**Projet d'élevage d'esturgeons en pisciculture, production et conditionnement de caviar.**

**Rapport de réponses aux questions posées par le Commissaire Enquêteur dans le procès-verbal de la réunion du 31 mai 2011 au maître d'ouvrage suite à l'enquête publique qui s'est déroulée du 27 avril au 27 mai 2011 relativement à l'autorisation d'exploiter.**

**Mardi 14 juin 2011.**

*Schéma descriptif de la clôture.*

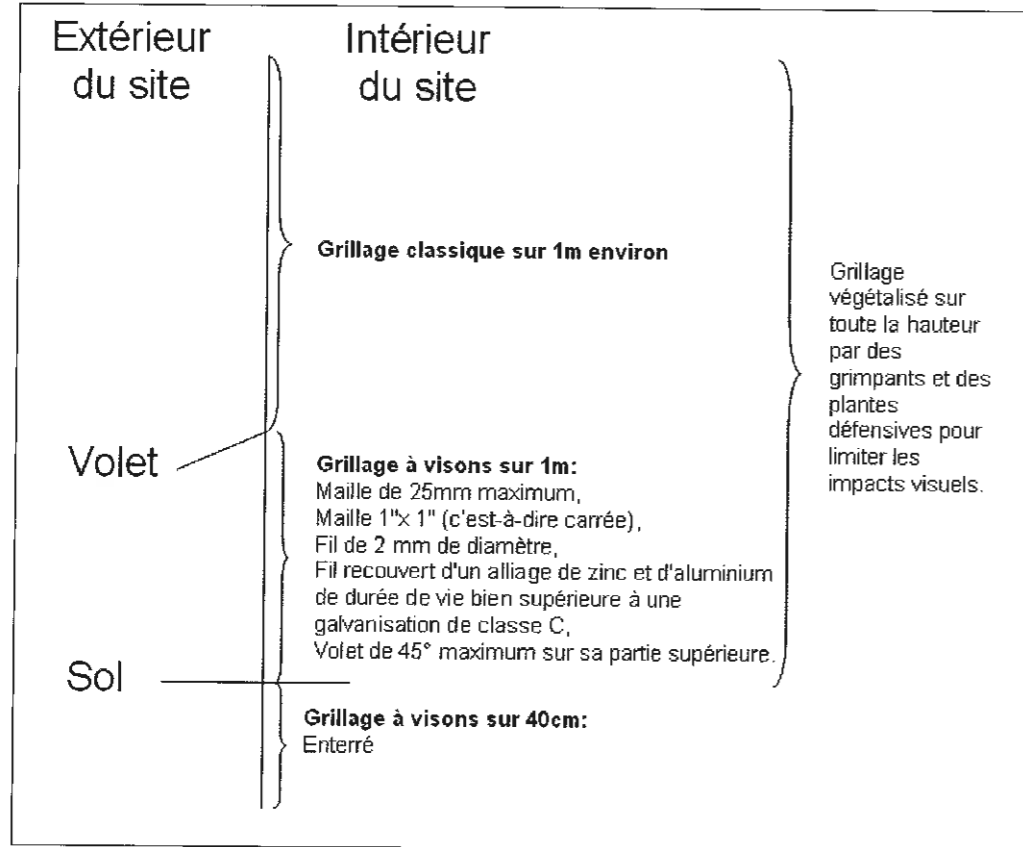
**« Par ailleurs, il serait intéressant de connaître les caractéristiques exactes de la clôture, il est écrit « ... sur 1m de haut, la maille sera de 1x1, le fil de 2mm de diamètre... ». Dans quelle unité est exprimée la maille ? (cf 14.5 page 146). »**

**« Ne risque-t-on pas d'antinomie entre une maille suffisamment serrée pour arrêter les prédateurs extérieurs et la mise en liberté des batraciens élevés à l'intérieur qui ne peuvent être circonscrit au seul périmètre du projet sous peine de sur nombre à terme ? »**

La maille est de 1x1 c'est-à-dire que les mailles sont carrées et non rectangulaires. La taille de la maille est de 25mm de côté maximum.

La clôture de la parcelle n°3 comporte au minimum les caractéristiques listées ci-dessus pour répondre à la problématique du Vison d'Europe, ainsi que les caractéristiques ci-dessous pour limiter les diverses intrusions :

- elle sera enterrée sur 40cm pour éviter d'avoir des galeries qui seraient creusées par le

Vison d'Europe ou par des Ragondins,  
 - elle fera environ 2m de haut,  
 - le grillage sera plus classique sur la partie supérieure qui est à 1m du sol,  
 De plus, elle sera végétalisée par des grimpants et des plantes défensives pour limiter les impacts visuels.

Il n'est pas question d'élever des batraciens, mais la présence de bassins en eau et de plantes aquatiques favorisera leur développement naturel.  
 Une maille de 2,5 cm x 2,5 cm est suffisante pour laisser convenablement passer les individus adultes de certaines espèces comme le crapaud commun ou la grenouille rousse.

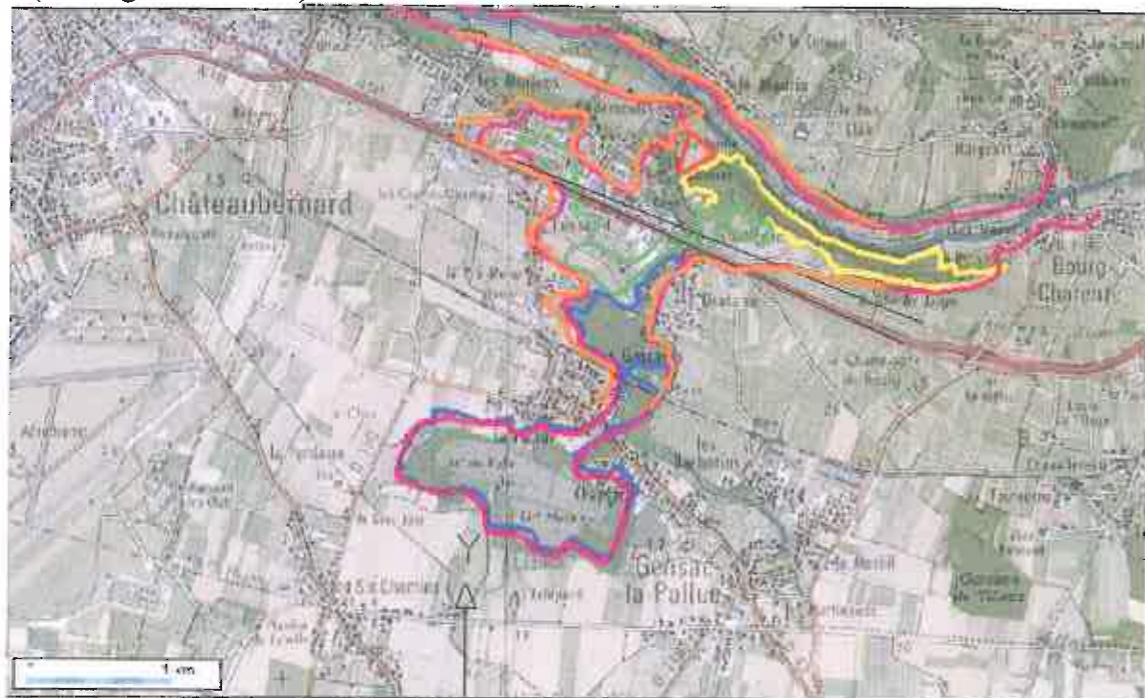
**« Serait-il possible d'avoir une carte montrant la localisation des périmètres des quatre ZNIEFF (cf page 63-68-71) ainsi que celui de la zone Natura 2000 par rapport à la localisation du projet ? ».**

Les ZNIEFF concernées par le projet sont les suivantes :

La carte ci-dessous reprend ces 4 ZNIEFF, la zone Natura 2 000 (en orange sur la carte) et le site (en rouge sur la carte).

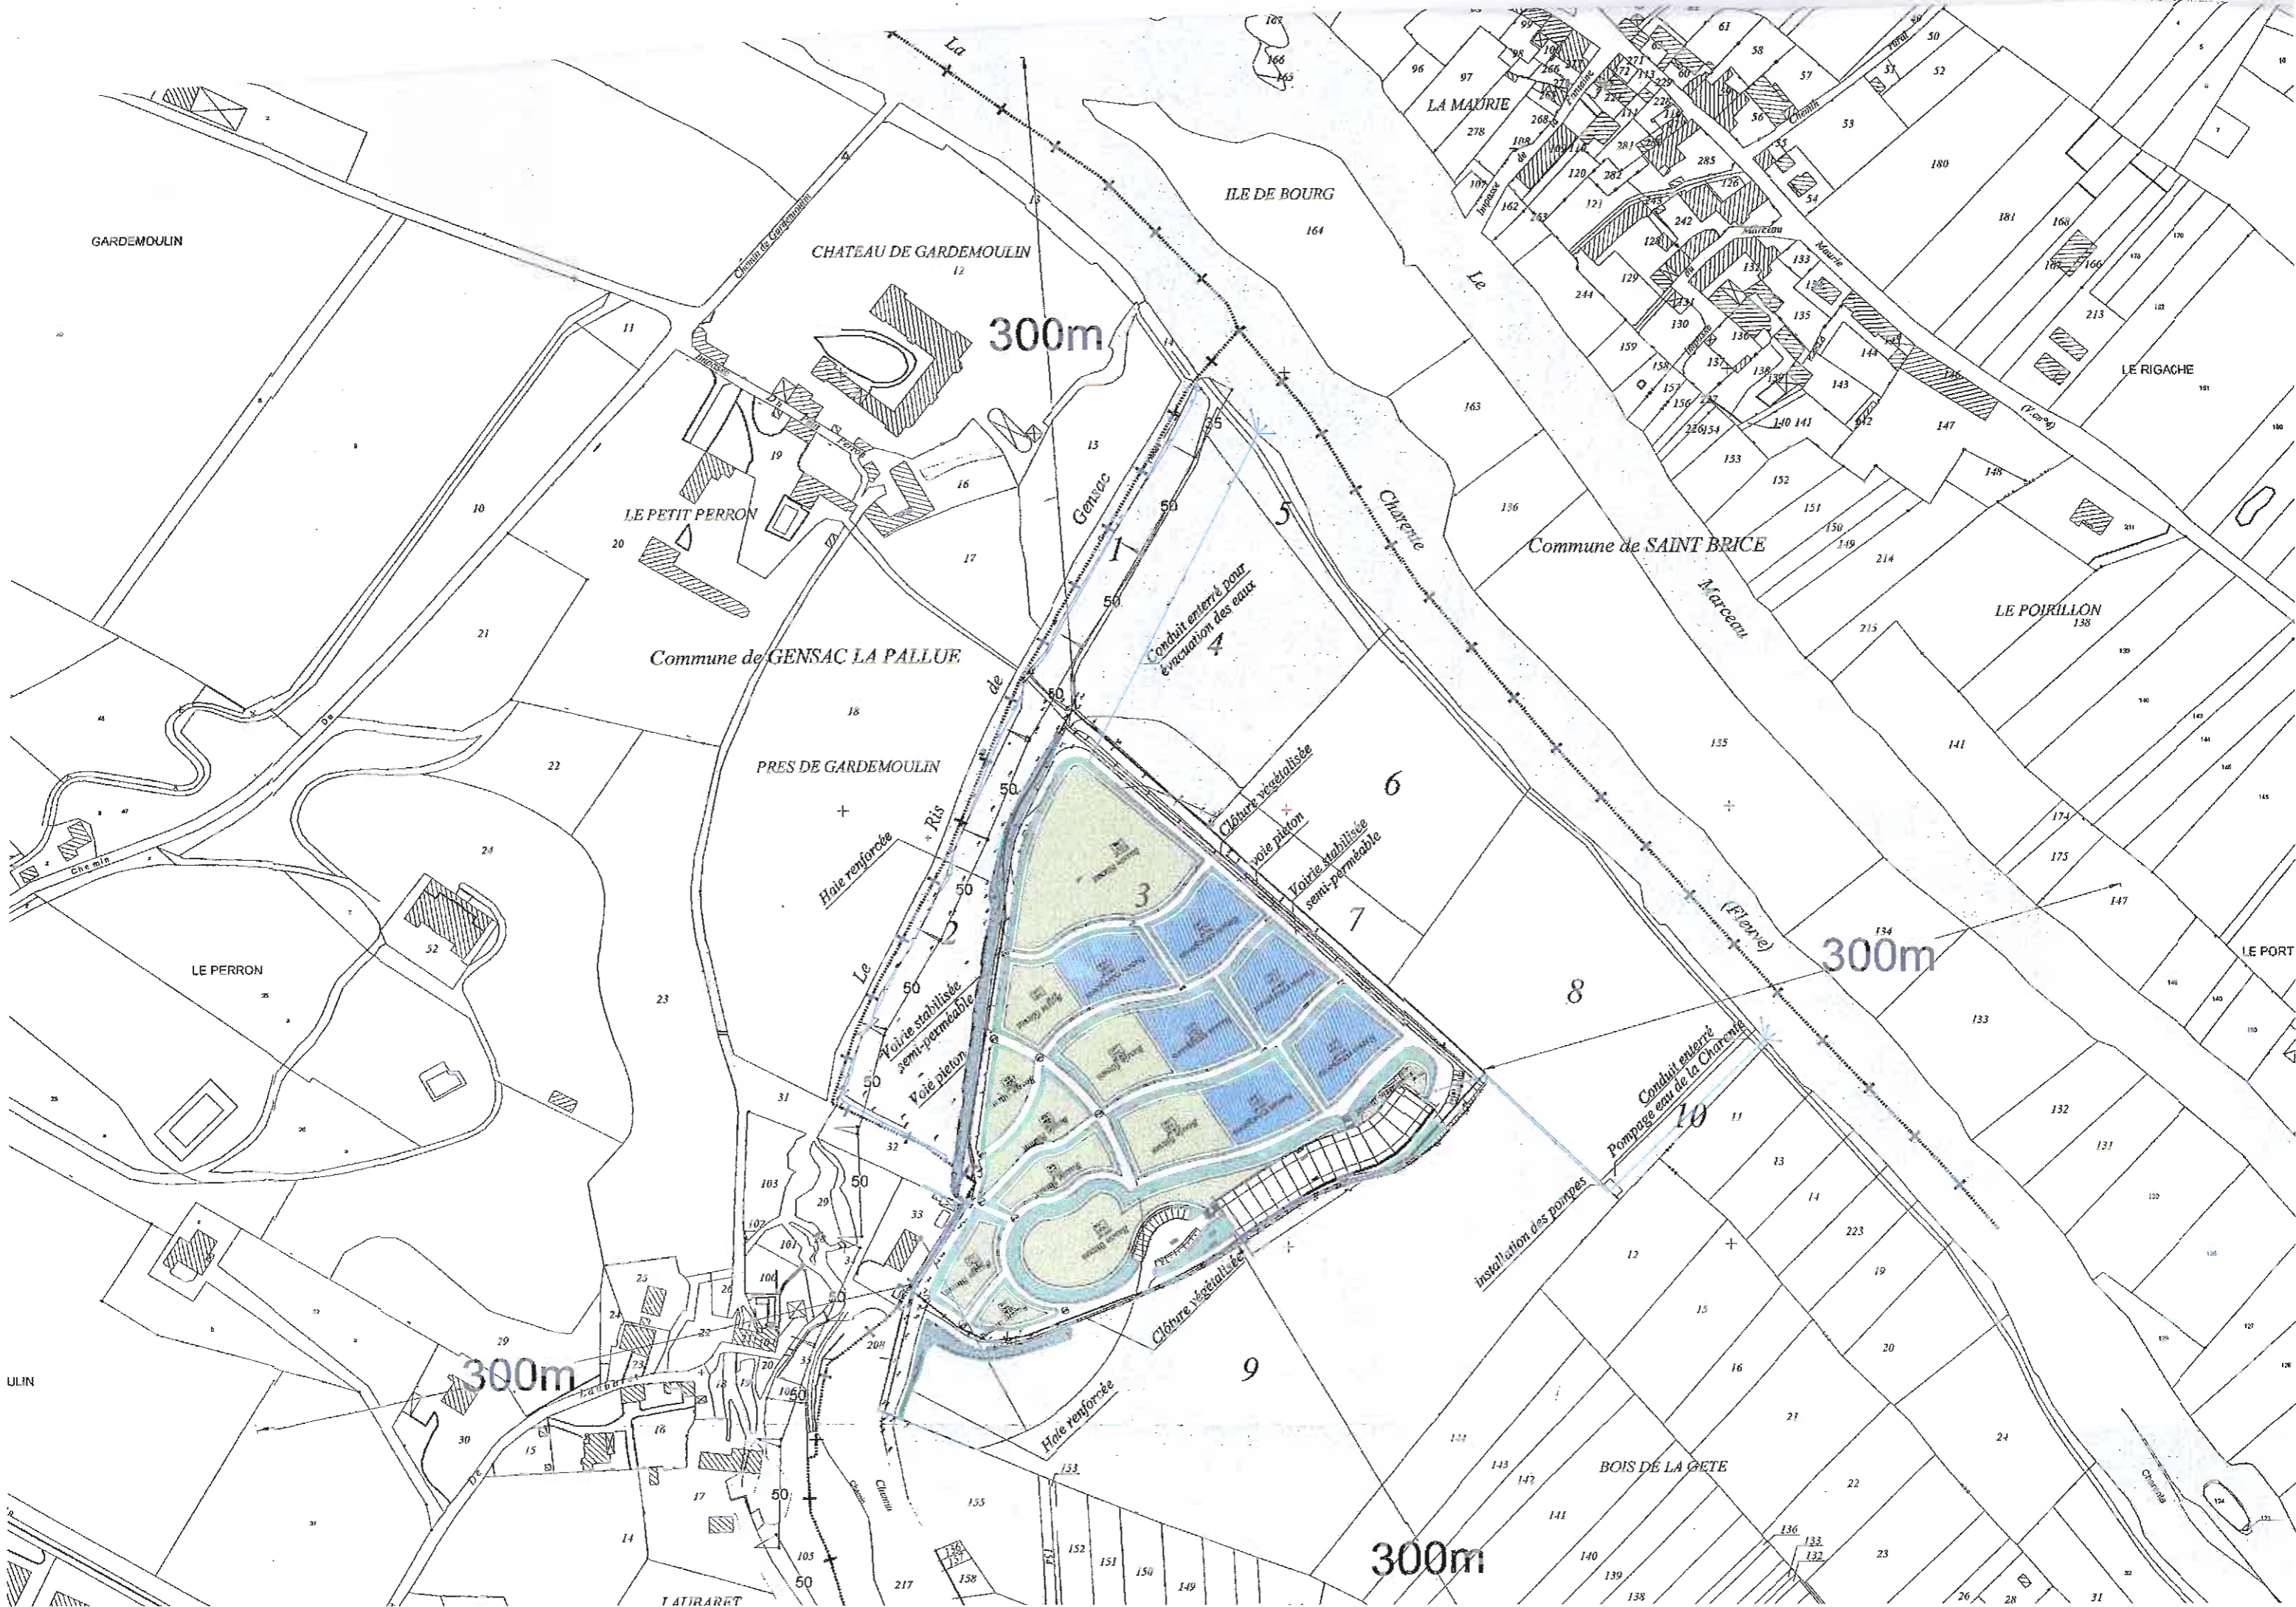
<b>Question relative à la distance entre l'élevage du Moulin de Gensac et le site du projet :</b>
<b>« Il est tout aussi souhaitable que vous justifiez la distance réelle entre le projet et le site de la pisciculture existante sur la commune de Gensac La Pallue. »</b>
L'arrêté du 01/04/2008 spécifie que « l'implantation de l'installation doit être à au moins 3km en amont ou en aval d'une pisciculture existante implantée sur le même cours d'eau. » Tout d'abord, il ne s'agit pas du même cours d'eau. En effet, le projet ne concerne que la Charente au niveau des prélèvements et des rejets en eau et non le Ri de Gensac, qui est le cours d'eau sur lequel est basé le Moulin de Gensac. De plus, la distance de 3 km porte sur la longueur du cours d'eau entre les deux élevages et non la distance à vol d'oiseaux. Cette distance se mesure immédiatement en amont de la prise d'eau, le long de l'axe du cours d'eau. Les mesures sur plan indiquent une distance entre la sortie de la pisciculture du Moulin de Gensac et la confluence du Ri de Gensac avec la Charente de 3 825m. Selon l'ONEMA, la distance est de 3.4km. De plus, sur le site de la DIREN Poitou-Charentes / rubrique : données environnementales / données communales / Bourg Charente / Chaumes de Lussaud (ZNIEFF), la carte montre que la distance à vol d'oiseau est de plus de 3km. Cf. plan joint.
